# ALPS処理水希釈放出設備及び関連施設の新設について（案）

2022年2月10日

東京電力ホールディングス株式会社

## ALPS処理水の海洋放出設備の申請内容等に係る主要な論点※

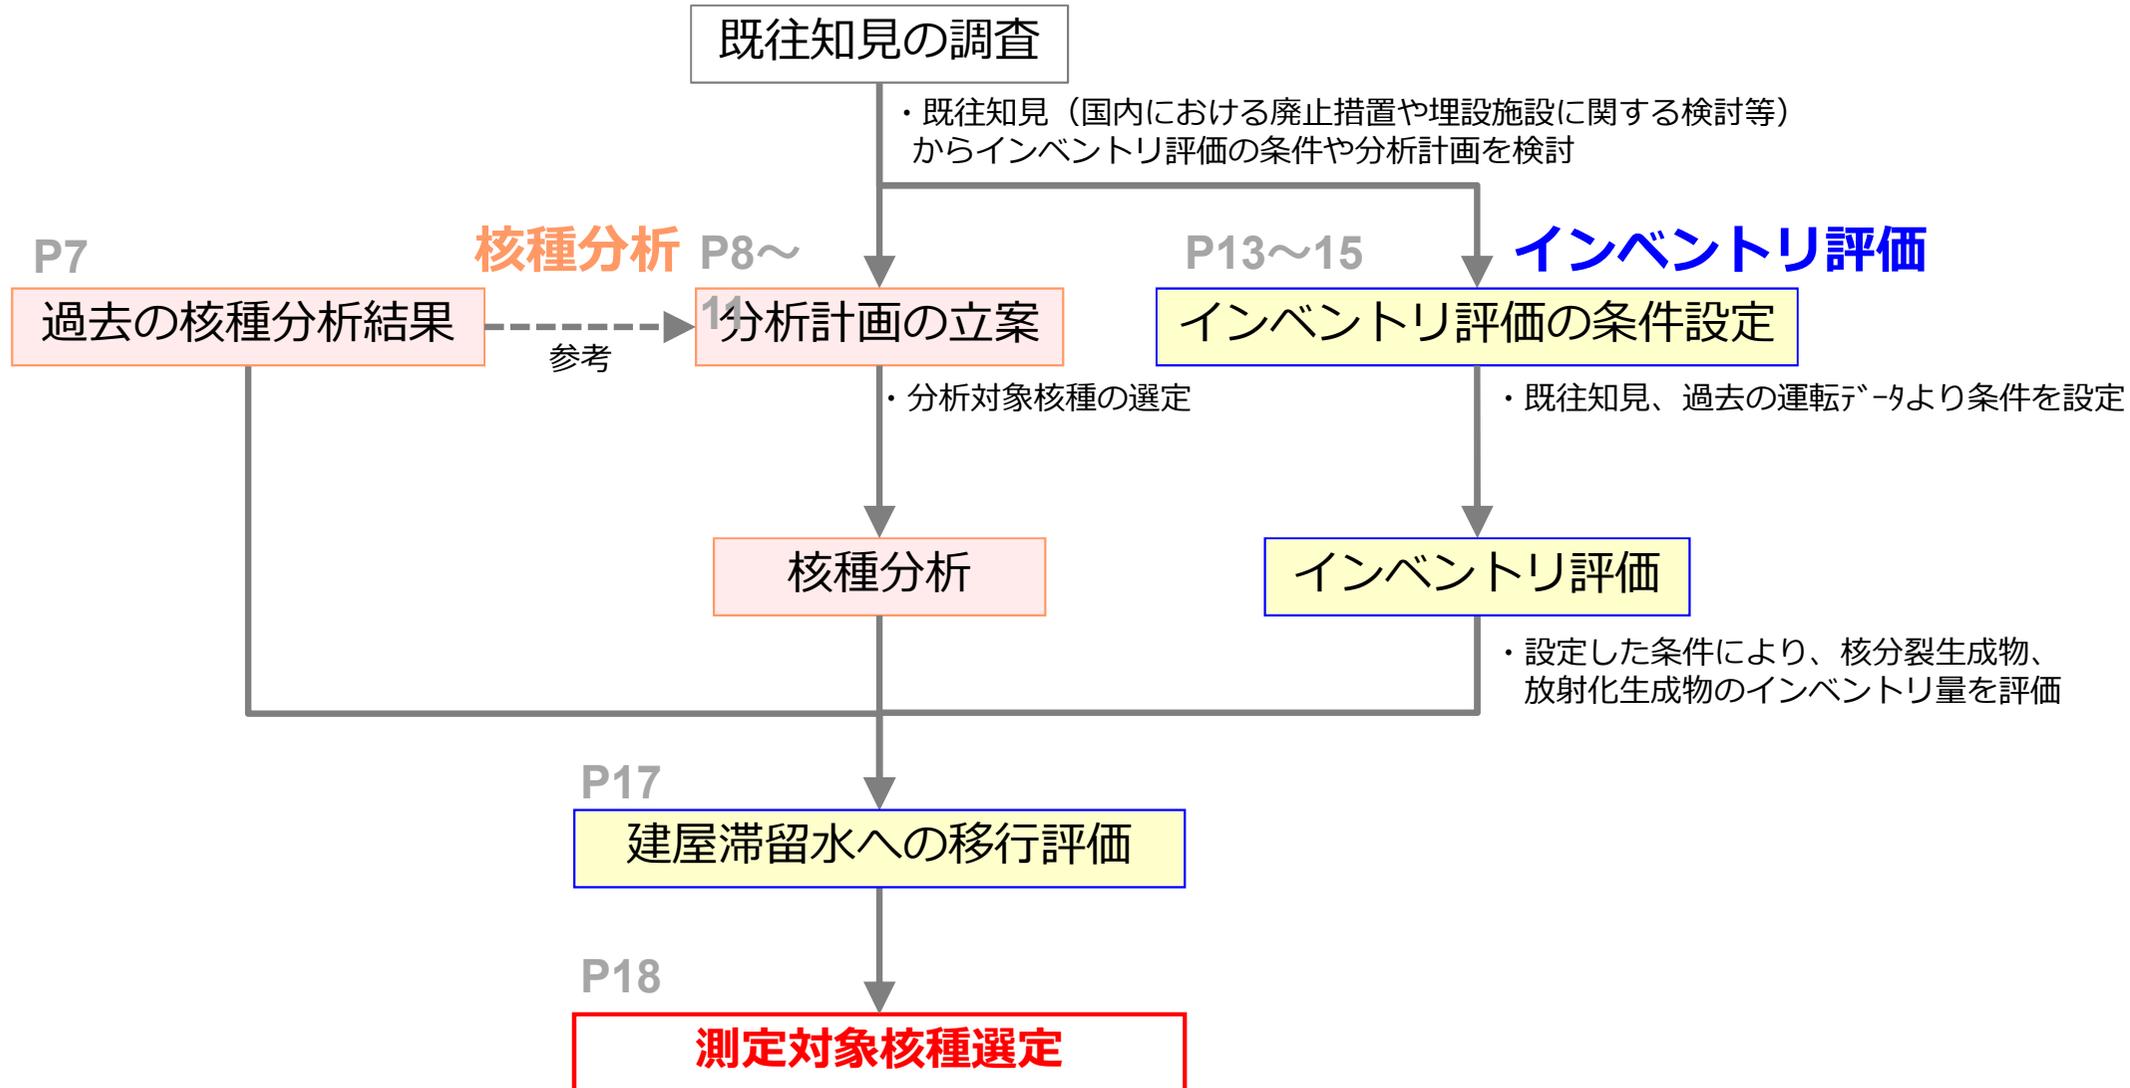
- トリチウム（H-3）、炭素（C-14）及びALPSによる除去対象62核種以外に線量評価に影響を与えうる核種を選定するための方針を説明すること。

- 1～3号機の燃料及び構造材を考慮して、下記の核種分析並びに机上検討を実施した上で、両者の結果及び線量評価への影響を踏まえて、放出時の測定対象核種を選定する。

- 廃止措置や埋設施設に関する研究において評価対象としている核種が、建屋滞留水等に有意に存在するか否か、実際に分析して確認する。また、過去の核種分析結果についても確認する。

- ALPS除去対象核種検討時と同様に核分裂生成物のインベントリ評価を実施すると共に、廃止措置や埋設施設に関する研究を参考に、原子炉圧力容器（RPV）内の構造物等の放射化生成物のインベントリ評価を実施する。なお、評価に当たっては、震災後から放出までに12年経過したことを考慮して、減衰によるインベントリ量の減少を考慮する。  
上記評価結果から、水への移行しやすさ等を考慮した上で、建屋滞留水中に含まれる可能性のある核種の存在を確認する。

# 【補足】 海水の取水方法のイメージ

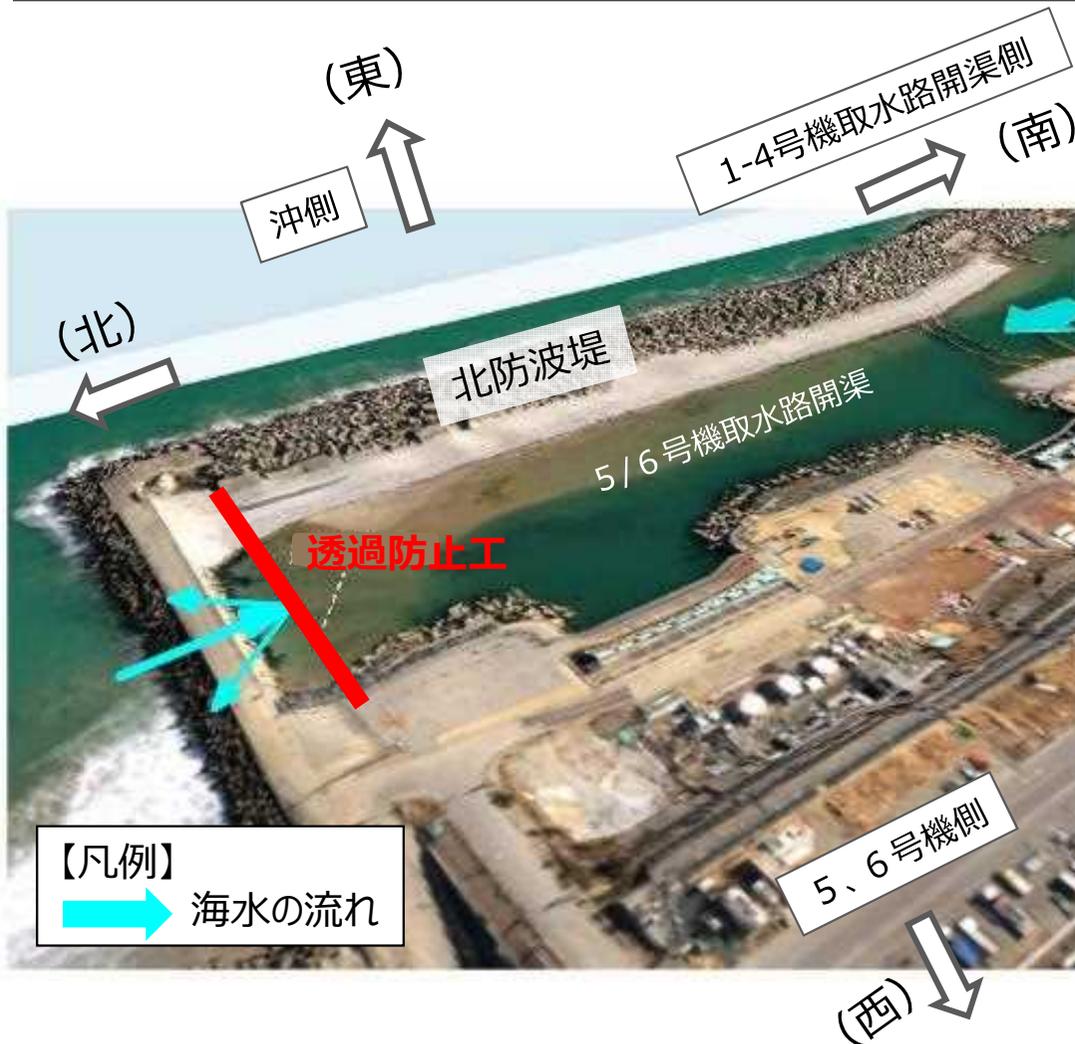
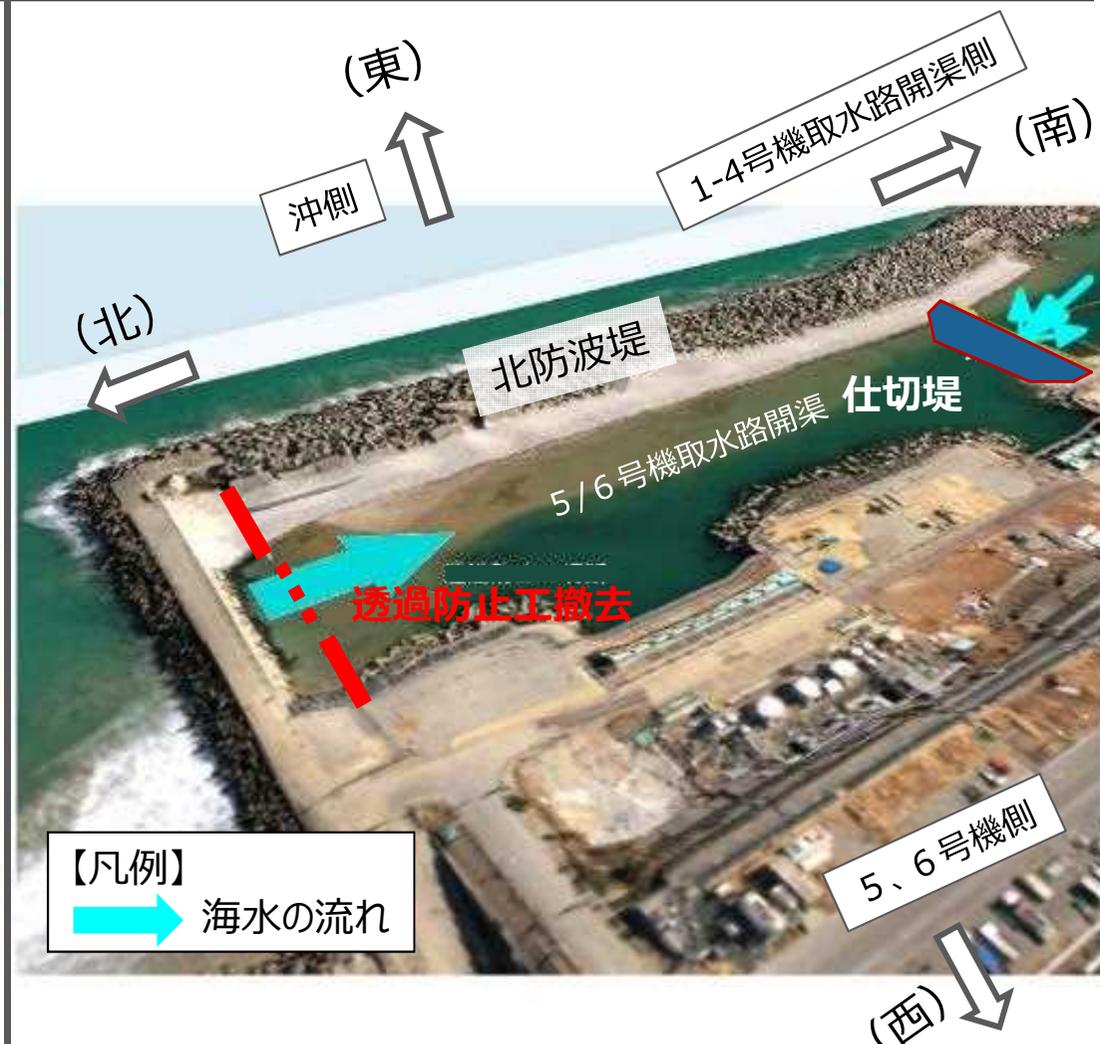
- 混合希釈率の設定や敷地境界における実効線量の評価に当たっては、海水の取水箇所が存在する放射性物質の影響を考慮するとともに、その影響が無視できない場合には、港湾内の放射性物質の取水箇所への移行を防止するための対策を説明すること。

- 北防波堤の透過防止工を一部撤去することにより、港湾外からの海水を取水する。
- 仕切堤を構築することで、1 - 4号機取水路開渠側の港湾内海水の流入を防止する。

放水立坑（上流水槽）の水位

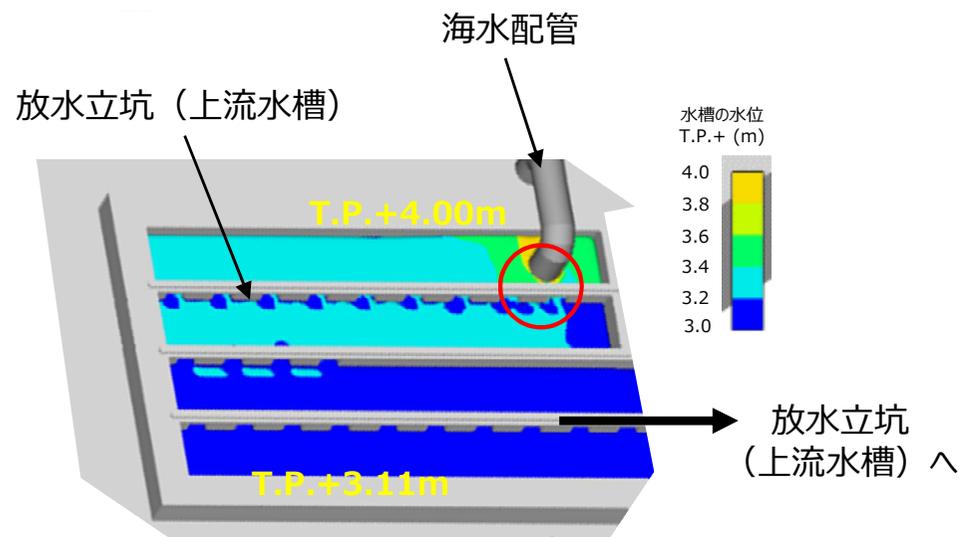
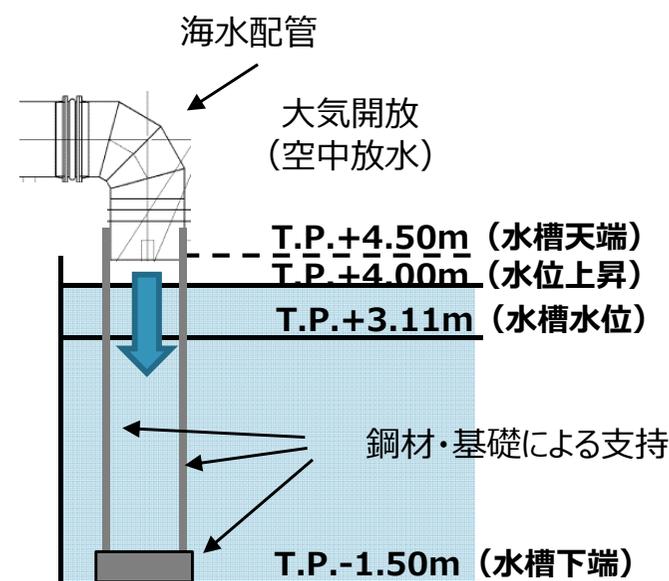
## 第8回審査会合への回答

- 放水立坑（上流水槽）の水位はT.P.+3.11m（ポンプ運転台数3台=6m<sup>3</sup>/s）となる。
- 海水配管の流入位置において、局所的に水位がT.P.+4.00mに上昇する。
- 海水配管の放水端は大気開放としており、放水立坑（上流水槽）に水没しない。そのため、ポンプトリップ時の逆流は生じない。

- 水位変動により内水圧が上昇するが、放水立坑（上流水槽）は水槽内部が空水の方が厳しい条件（水槽外側は地下水を考慮）であり、照査結果は審査会合第7回にて説明済み。
- 台風時等の水槽内の水位変動や地震時のスロッシングの影響を回避するため、蓋（頂版）を設けている。なお、頂版は側壁および隔壁と結合し、構造上有利となる。
- 海水配管は鋼材および基礎により支持する。
